六輕相關計畫
環境影響評估審查結論
執行監督委員會
(台塑企業)

第八十二次委員會報告資料

中華民國 110 年 03 月 22 日

第81次監督委員會意見辦理情形暨歷次委員會意見補充說明及109年度第4季環境監測結果報告

三. 六輕放流水對麥寮海域pH、水溫及文蛤影響

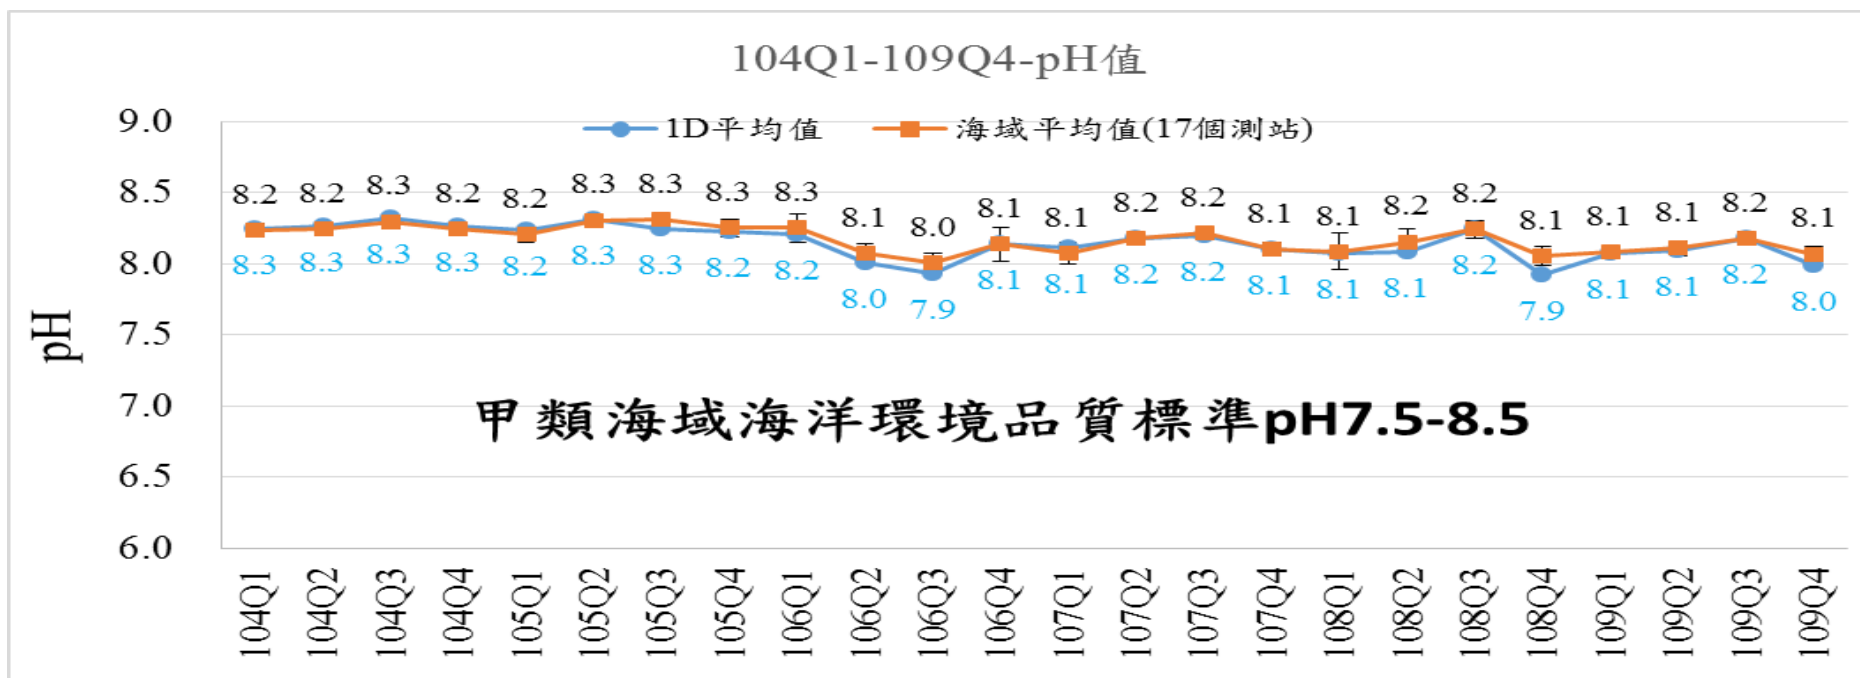
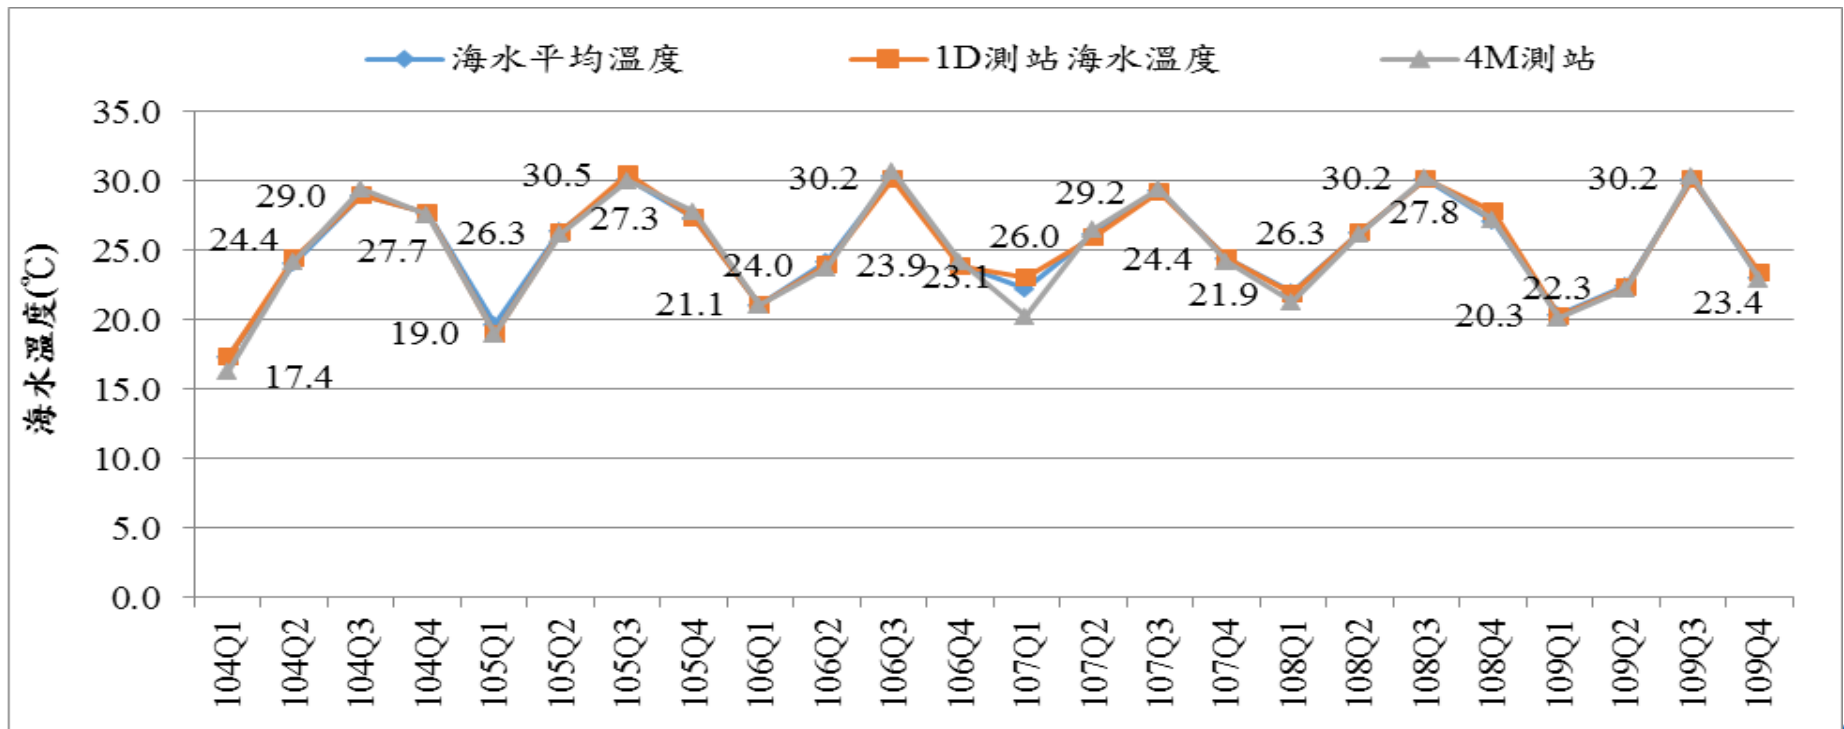
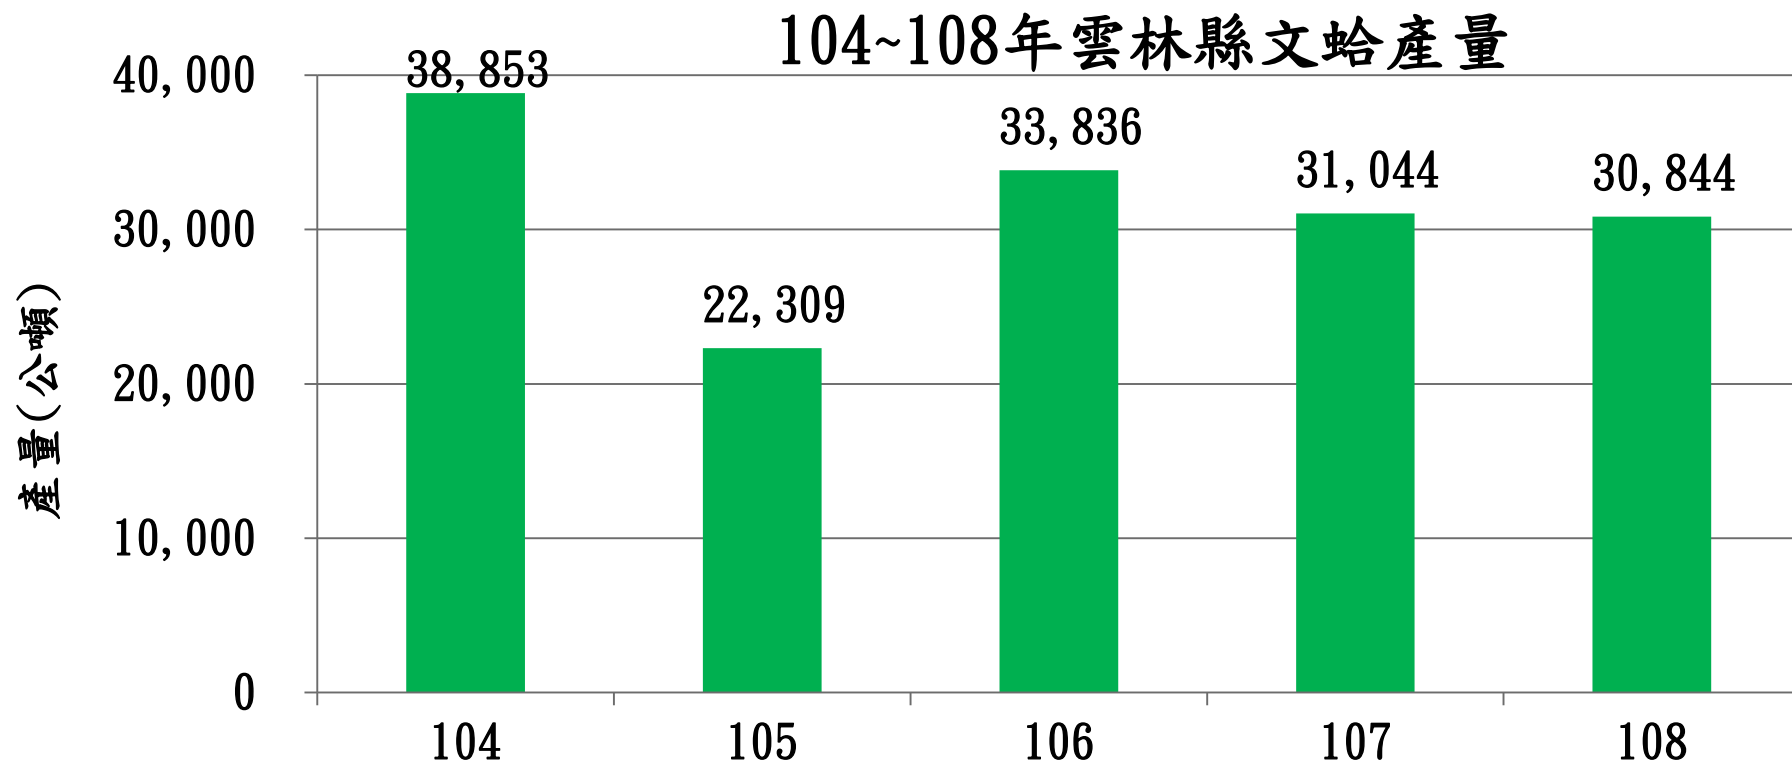
- (一) 海洋保育署：考量附近海域的污染源除了新虎尾溪外，台塑企業的廢水排放亦是重要污染源，從台塑今日的專案報告可知文蛤的最適生長氫離子濃度指數（pH值）為7.7~8.7，附近海域之pH值為8.1~8.3，參考甲類海域環境品質之pH值為7.5~8.5，因此建請雲林縣政府及環保署思考將此區域之放流水加嚴標準之pH項目提升至8.0~8.5，以維持文蛤生長並減緩海水酸化的情形。
- (二) 中區督察大隊：簡報三第14頁及第15頁水試所2017年報告，說明水溫嚴重影響文蛤產量，水溫超過攝氏35度更易使文蛤染病，依據簡報三第6頁台塑石化股份有限公司麥寮一廠放流水水溫達攝氏35.2度是否更易使文蛤染病，請評估說明六輕工業園區放流水水溫對文蛤產量之影響。

1. 檢視104Q1~109Q4期間麥寮海域pH監測值，其中海域測站中距離排放口最近之1D測站pH測值，皆在7.9-8.3之間，符合甲類海域海洋環境品質標準，以及文蛤最適生長的pH值為7.7~8.7範圍區間，未有海水酸化。

2. 依水試所2017「**養殖文蛤細菌性疾病之探討**」報告得知，造成文蛤大量死亡的原因，有**溫度過高、病原性疾病**等因素。

3. 檢視104Q1~109Q4期間麥寮海域海水溫度變動情形，距排放口最近之1D測站水溫介於17.4~30.5°C，新虎尾溪口4M測站水溫介於16.3~30.8°C，皆未超過易使文蛤染病的攝氏35度。

4. 經查漁業署公佈的104~108年雲林縣文蛤產量(109年尚未公布)，介於22,309-38,853公噸，其中105年因5月起高溫、豪大雨劇烈天候影響，使得全省養殖的文蛤皆有嚴重死亡情形，而使產量偏低。
